玄海原子力発電所1号機及び2号機の廃止措置計画の更新に係る 確認結果について

令和8年4月
原子力安全対策課

図-6 1次系補助蒸気系統図(補助蒸気復水モニタを性能維持施設から除外)
(第41回実用発電用原子炉施設の廃止措置計画に係る審査会合資料1-1-2より)

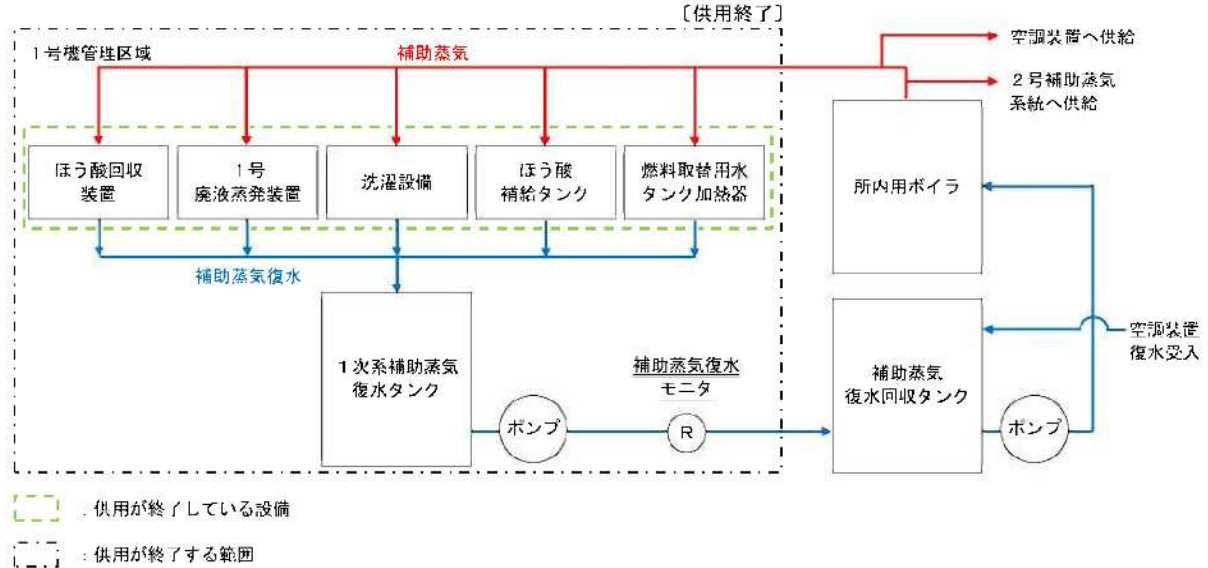
- 補助蒸気復水モニタ(1号機)を性能維持施設から除外する。
- 燃料取替用水タンク(1、2号機)を性能維持施設から除外する。

- ② 放射性液体廃棄物の処理は、1号機及び2号機の共用施設である2号廃液蒸発装置のみで行っており、1号廃液蒸発装置等の供用を終了することから、1号補助蒸気復水の放射性物質の濃度を測定する1号補助蒸気復水モニタを性能維持施設から除外していること

- ① 既に認可された廃止措置計画で燃料取替用水タンクからの給水による使用済燃料の冷却を不要としていることから、同タンクを性能維持施設から除外していること
- ② 放射性液体廃棄物の処理は、1号及び2号機の共用施設である2号廃液蒸発装置のみで行っており、1号廃液蒸発装置等の供用を終了することから、1号補助蒸気復水の放射性物質の濃度を測定する1号補助蒸気復水モニタを性能維持施設から除外していること

図-7 使用済燃料ピット給水に関する概略系統図(燃料取替用水タンクを性能維持施設から除外)
(第41回実用発電用原子炉施設の廃止措置計画に係る審査会合資料1-1-2より)

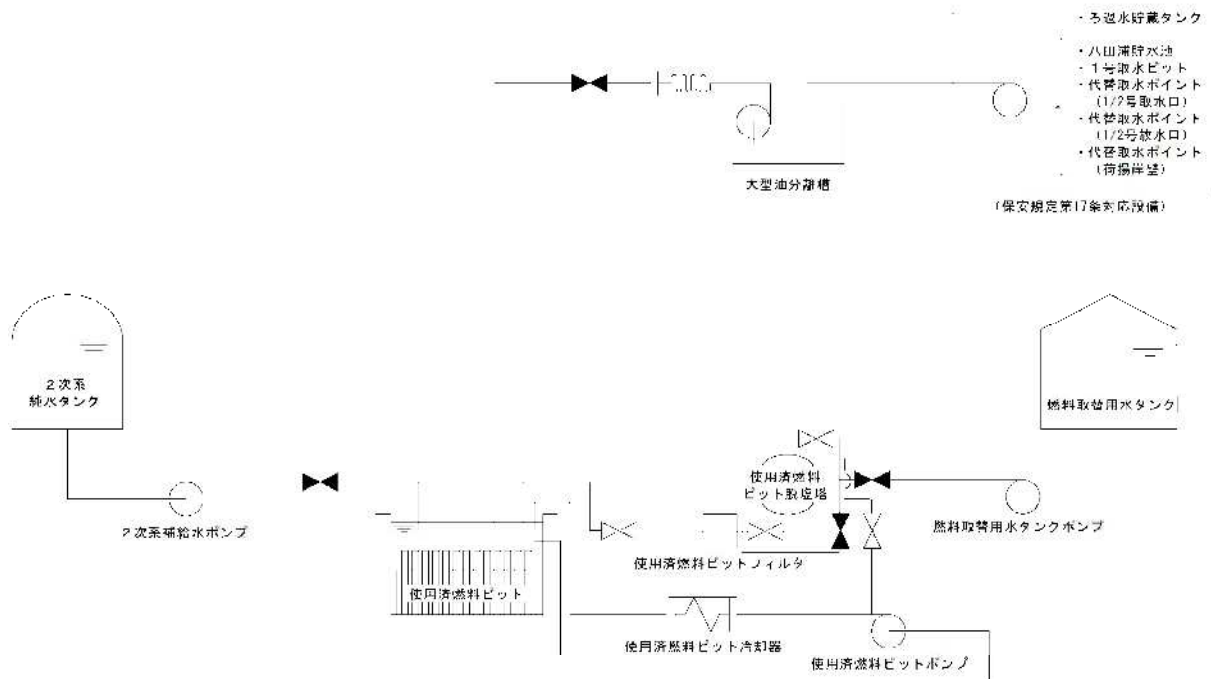
- ① 使用済燃料をプールで保管することに関して、冷却設備及び燃料取替用水タンクからの給水による冷却も不要であることが従前の廃止措置計画で既に認可されていることから、燃料取替用水タンクを性能維持施設から除外するとしていること
